<b>Processo Administrativo</b>	2022IA000024	<b>Modalidade de Requerimento:</b>
<b>Data Formalização</b>	15/08/2022	<i>Abertura de Processo de Intervenção Ambiental em área de preservação permanente-APP, sem supressão de vegetação nativa.</i>
<b>Requerente:</b>	José Eustáquio de Lima Marcio da Cruz Franklin	
<b>CNPJ / CPF:</b>	425.013.856-91 592.393.606-20	
<b>Endereço do Requerente:</b>	Rua José Teixeira, nº 72, Dico Teixeira - Ubá/MG Rua Goias,379, Chiquito Gazola - Ubá/MG	
<b>Local Requerido</b>	Rua José Soares Teixeira, nº 634, Dico Teixeira - Ubá/MG	
<b>Responsável Técnico</b>	Priscila Dini Coelho - Engenheira Florestal - CREA/MG: 150346D	
<b>Atividade Desenvolvida:</b>	<b>Regularização de imóvel</b>

O presente Parecer tem como objetivo primordial, apresentar para avaliação do CODEMA a análise da intervenção e as medidas mitigadoras e compensatórias que venham a ser deliberadas para eventual concessão de documento de autorização para intervenção ambiental – DAIA, segundo as regras traçadas pela Deliberação Normativa CODEMA nº. 02/2020 e suas alterações.

**Figura 01:** Levantamento apresentado denominado “2.NOVO MAPA”.

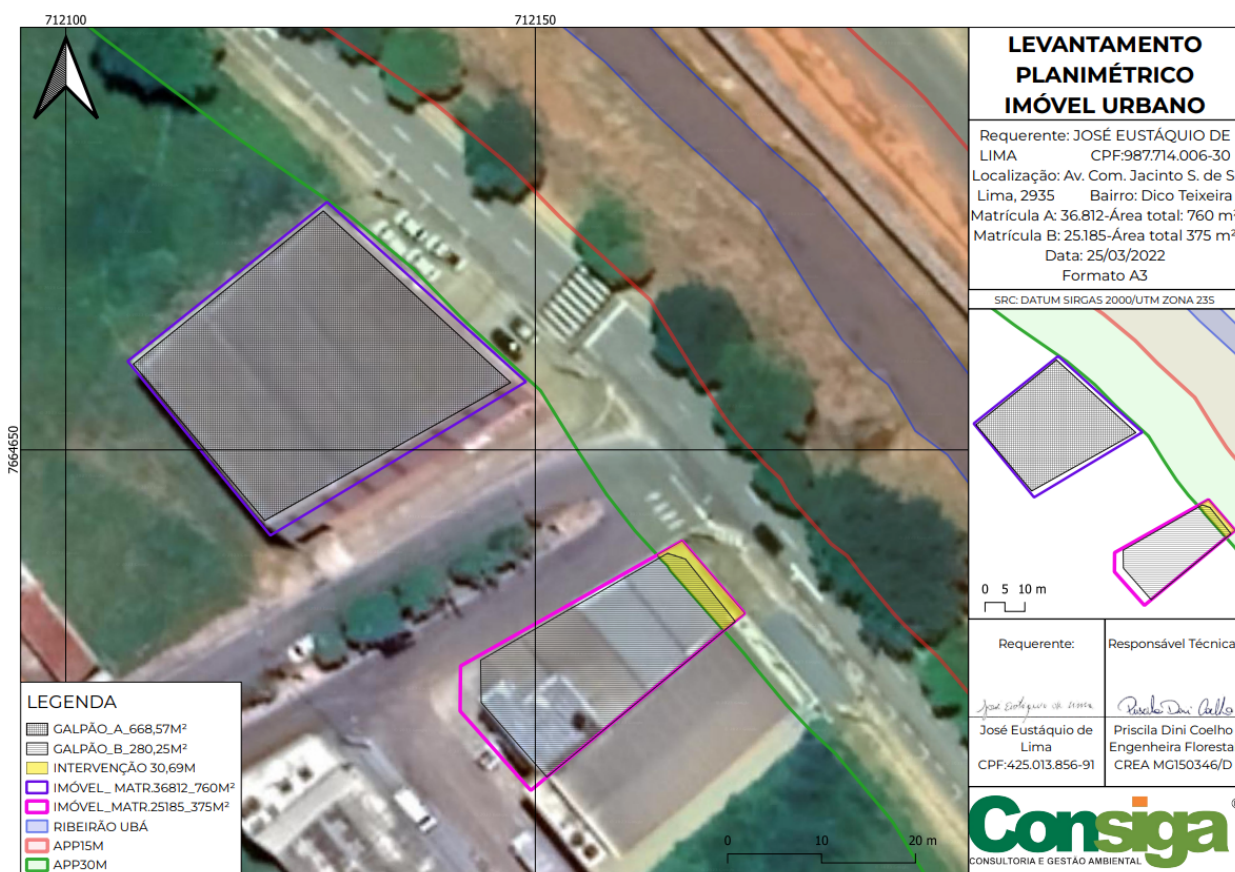
Em resposta ao item 02 do ofício nº 039 /2023 o responsável técnico apresentou: Um documento em pdf denominado “2.NOVO MAPA” onde consta novamente como área de intervenção ambiental em APP do imóvel matrícula 25.185 uma área de 30,69 m<sup>2</sup>, divergindo do mapa inicial apresentado que trazia uma área de intervenção ambiental de 10,2 m<sup>2</sup> e o imóvel matrícula 36.812 que compõe o processo 2022IA000025 não possuindo área de intervenção ambiental em APP, conforme **Figura 01** abaixo.

Havendo alteração da área de intervenção ambiental é necessário apresentação de novo requerimento ambiental o que não fora realizado pelo responsável técnico pelo presente processo.

Ainda em resposta ao item 2 do ofício nº 039/ 2023 o responsável técnico apresenta um documento em PDF denominado “2.ESCLARECIMENTOS NOVO LEVANTAMENTO” do documento apresentado colhemos:

O uso das imagens de satélite disponibilizadas pelo Google Earth é muito aplicado de forma consultiva, para verificação da presença ou não de vegetação no local ou de corpos hídricos, não sendo possível a utilização para levantamento topográfico devido a imprecisão das mesmas e por não serem georreferenciadas.

Assim diante da afirmativa que o levantamento topográfico fora realizado utilizando uma ferramenta imprecisa para tal finalidade temos que o mapa apresentado não possui confiabilidade para utilização dentro de um processo de regularização ambiental, regularização esta que está vinculada diretamente à área de intervenção ambiental em área de preservação permanente, necessitando por isso, de um levantamento topográfico com precisão e que não gere dúvidas ao órgão ambiental durante a análise.
